AJÁNLATTEVŐI KÉRDÉSEK – AJÁNLATKÉRŐI VÁLASZOK

69-es villamos vonal, Nyírpalota úti útátjáró építése és a csatlakozó vágány felújítása

(Tender szám: 15/TB-438/12)

69-es villamos vonalán a szívópontok helyreállítása

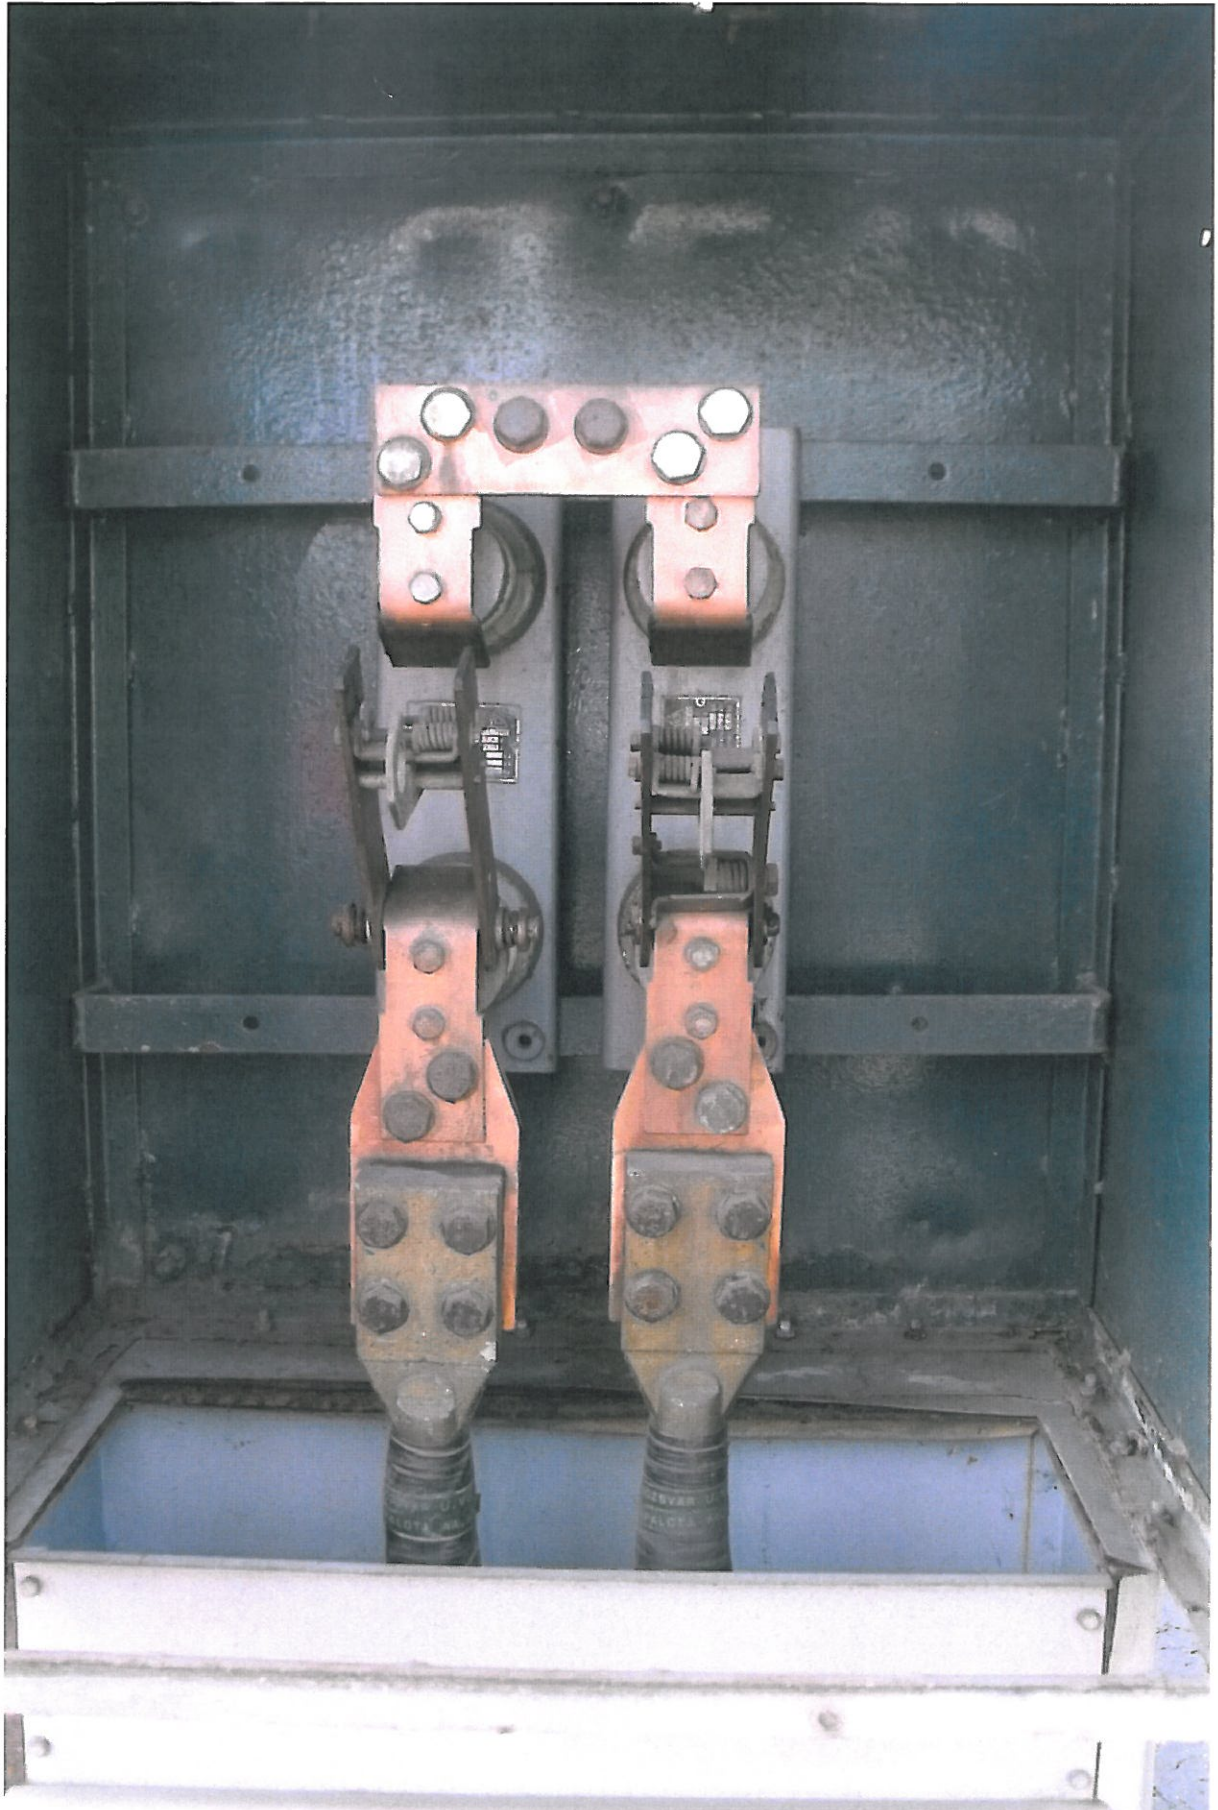
28. kérdés: A Páskomliget u 75 sz előtti szívóponthoz szükséges –e mechanikai védelmet kialakítani? Ha igen akkor az milyen legyen és hol költségeljük?

30. kérdés: A Kolozsvár úti szívópontok cseréje esetén szükséges útburkolatbontás és ideiglenes forgalom terelés ennek az ügyintézése kinek a feladata?

32. kérdés: A kiírás 5 tétele a Páskomliget u 61 sz előtt a kiírás sínszekrények javítására szól, de jelenleg ott nincs sínszekrény ha kell beépíteni akkor melyik típust Poligon v Főmterv ?

Válasz: Nem kell védelmet kialakítani.

Válasz: A Vállalkozó feladata.

Válasz: Nyitott vágány esetén poligon, zárt vágány (közút is megy / mehet rajta) Főmterv típusú.

1. kép A leszorítás faaljra szerelve

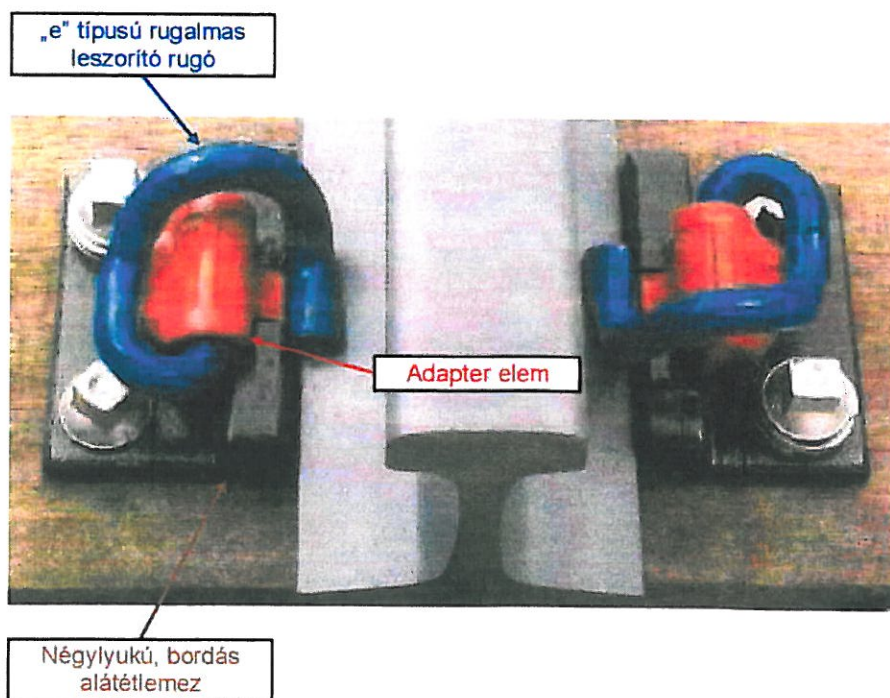
b) Szíveskedjenek a Pandrol K-konverzió leerősítésről részletrajzot adni, mert erről sincs adatszolgáltatás a „Közúti vasúti pályaépítési és fenntartási műszaki adatok és előírások”-ban.

Válasz: A kiegészítő tájékoztatás mellékleteként megküldjük.
